OBJETO: *Contratação de empresa especializada para elaboração dos projetos e execução das obras de pavimentação na rodovia GO-206, no trecho entre GO-178/GO-184, com extensão de 67,80 km, neste Estado.*

A **ELLENCO CONSTRUÇÕES LTDA.**, com sede na Avenida Roberto Simonsen, 47, Bairro Santa Rosália, na cidade de Sorocaba - SP CEP: 18090-000. Fone/Fax: (15) 3331 6880, devidamente inscrita no CNPJ sob nº 72.183.486/0001-51, Inscrição Estadual sob nº 669.624.816.113, vem solicitar o seguinte esclarecimento:

Resposta ao Esclarecimento nº 03

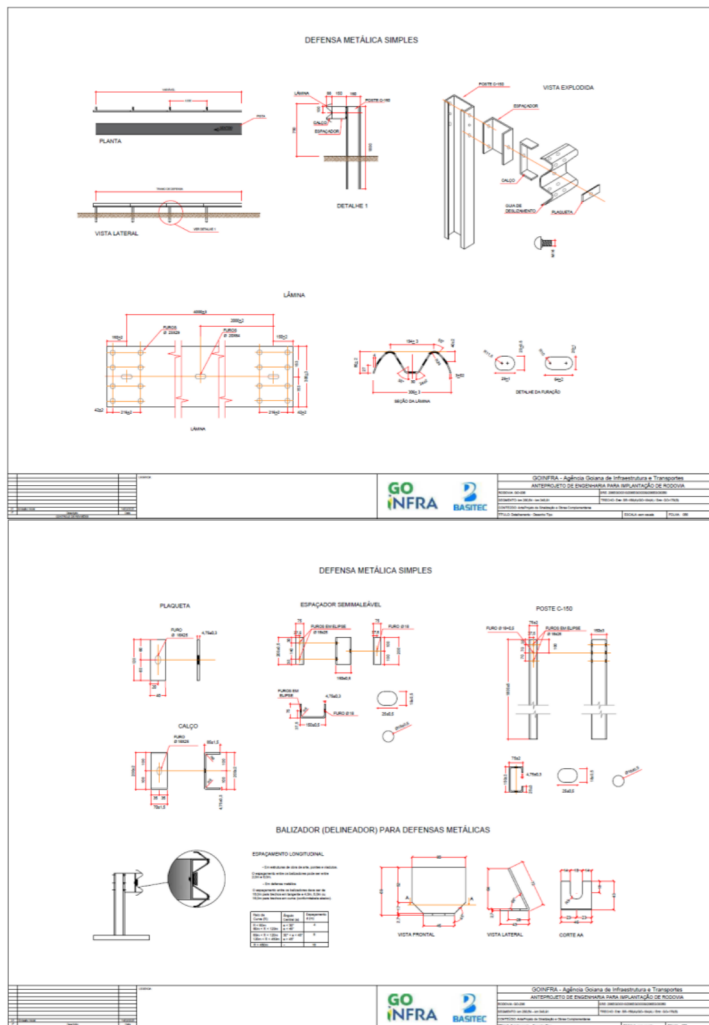
1. Os itens: “40001 DESMATAMENTO E LIMPEZA - INCLUSO DESTOCAMENTO DE ÁRVORES COM DIÂMETROS MENORES DE 15 cm”, “40003 DESTOCAMENTO DE ÁRVORES COM DIÂMETRO DE 15 A 30 cm” e “40004 DESTOCAMENTO DE ÁRVORES COM DIÂMETRO MAIOR QUE 30 cm”, a carga e transporte desses materiais, uma vez que não encontramos em planilha, ou em composições disponibilizadas pelo órgão, deverão ser contemplados dentro do respectivo item? Se sim, quais as distâncias para serem consideradas de bota-fora desses materiais.

Os itens referem-se à execução da limpeza com o arraste do material removido para as margens da faixa de domínio (ou da área de intervenção), visando sua posterior utilização na recomposição de caixas de empréstimo ou de áreas internas ao empreendimento, não sendo previsto transporte para bota-fora.

CERCA - 4 FIOS

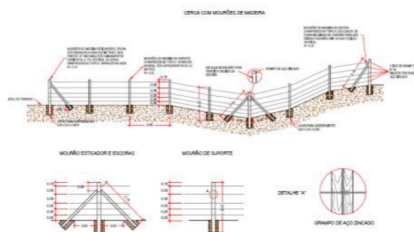
7. Ainda em análise aos projetos de AnteProjeto de Sinalização e Obras Complementares, encontramos dois detalhamentos de cerca, sendo de 4 Fios e 5 Fios. Para o item que se encontra em planilha de quantidades, qual deveremos considerar para orçamento?

Devem ser observadas as especificações da cerca de vedação de faixa de domínio constantes no Volume 1 do anteprojeto.

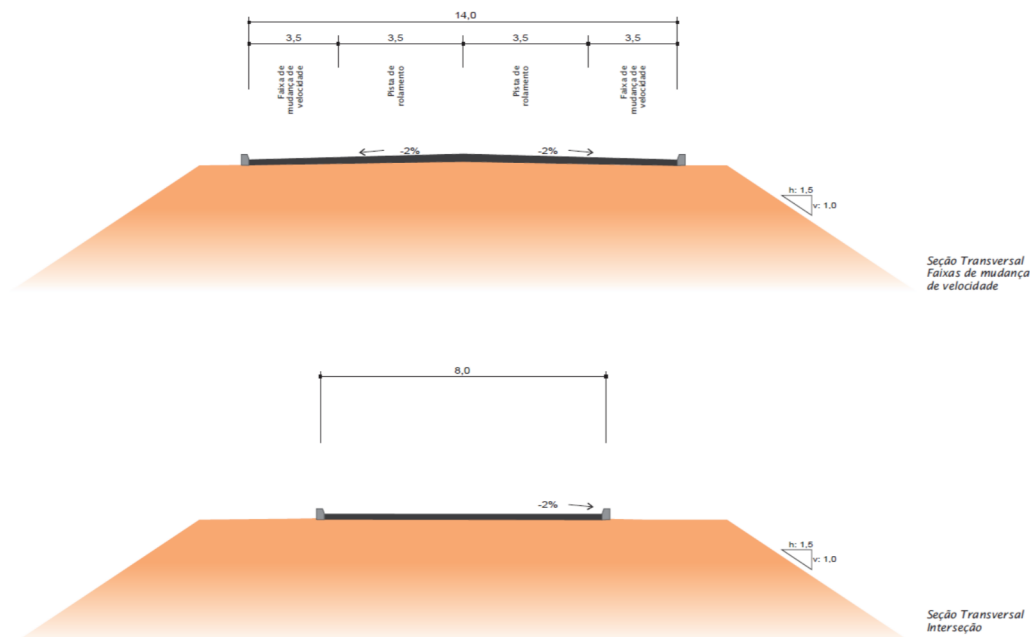
8. Dentre os documentos desmobilizados, não encontramos a estrutura de pavimento referente aos trechos de *Faixas de mudança de velocidade* e *Interseção*, tendo apenas a Seção Transversal com as larguras das faixas, conforme figura abaixo. Dessa forma, solicitamos o detalhamento da estrutura de pavimento desses trechos.

Não se verifica a exigência de detalhamento específico para tais dispositivos, encontrando-se os trechos contemplados nos quantitativos e nas notas de serviço do projeto.
